OGGETTO: Comune: **CAVALLINO (LE)**

Progetto: *Provvedimento Autorizzatorio Unico Regionale (P.A.U.R.) relativo alla costruzione ed esercizio di impianto "Terra-Voltaico" per la produzione di energia elettrica da fonte rinnovabile (solare), della potenza di circa 8,5 MW, denominato "Mass. Ossano", da ubicarsi in Comune di Cavallino (LE).*

Ditta: **PV-INVEST ITALIA S.r.l.**

Procedimento di Provvedimento Autorizzativo Unico Regionale ai sensi del D. Lgs. 152/2006 e ss.mm.ii. Conferenza di Servizi istruttoria per il giorno 30/06/2021, in forma semplificata e in modalità asincrona
Valutazioni di competenza

1. Area di frammenti fittili (puntinato) individuata nella parte settentrionale dell'impianto in progetto

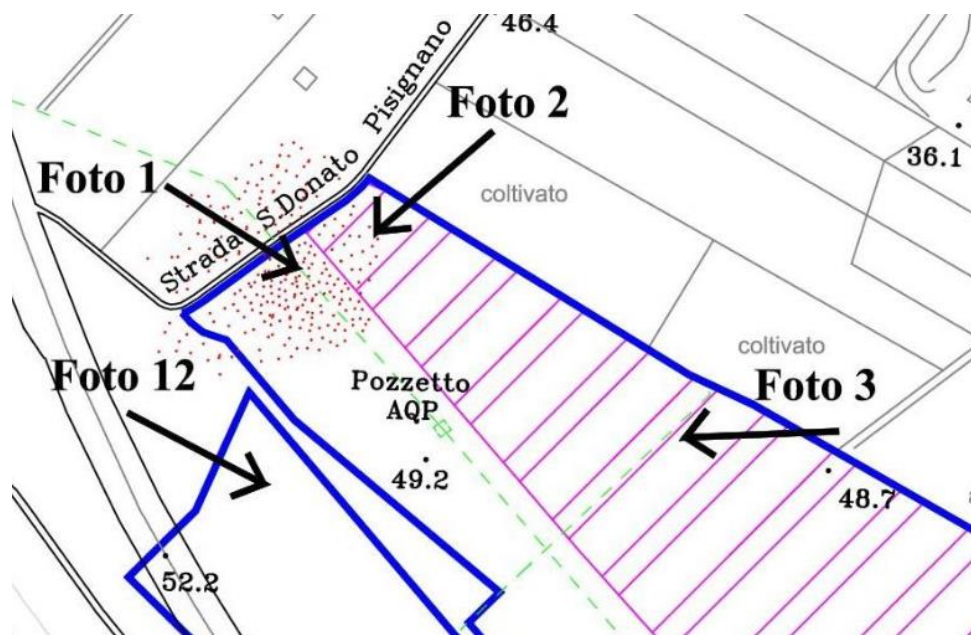
Alla luce delle risultanze emerse a seguito della valutazione del rischio archeologico e in base al nuovo quadro conoscitivo acquisito, si rileva che le opere in progetto interferiscono direttamente con contesti di interesse archeologico presenti nell'area di intervento. In particolare nel settore settentrionale dell'impianto fotovoltaico (fg. 23, p.la 114), dove è prevista la realizzazione dell'ingresso principale e l'installazione della cabina di consegna, l'indagine archeologica diretta sul terreno ha permesso di documentare l'esistenza un'area caratterizzata in superficie da un'alta densità di frammenti fittili tra i quali *"oltre a molteplici frammenti di coppi e ceramica acroma, sono stati osservati alcuni frammenti di ceramica romana (tra cui un frammento di*

ceramica sigillata e due fittoni di anfora da trasporto); numerosi frammenti di ceramica medievale (tra cui in particolare una ansa di anfora bizantina) e vari frammenti di ceramica post medievale (tra cui un frammento di ceramica smalta con motivi decorativi in blu). Altri frammenti, inseribili nello stesso ambito cronologico, sono stati individuati, nei pressi della strada S. Donato-Pisignano, nei terreni prospicienti il lato settentrionale dell'area di progetto (fg.23, particelle 43, 108, 110). L'ubicazione dell'area di frammenti e la gran parte dei materiali individuati possono essere messi in relazione con il casale medievale di Ussano; la presenza dei materiali più antichi testimonia una continuità di vita dell'insediamento dall'età romana (Asse di Centuriazione Sito 28) fino ai giorni nostri (masseria Ossano Sito 19).” (cfr. REL-22_Verifica di interesse archeologico).
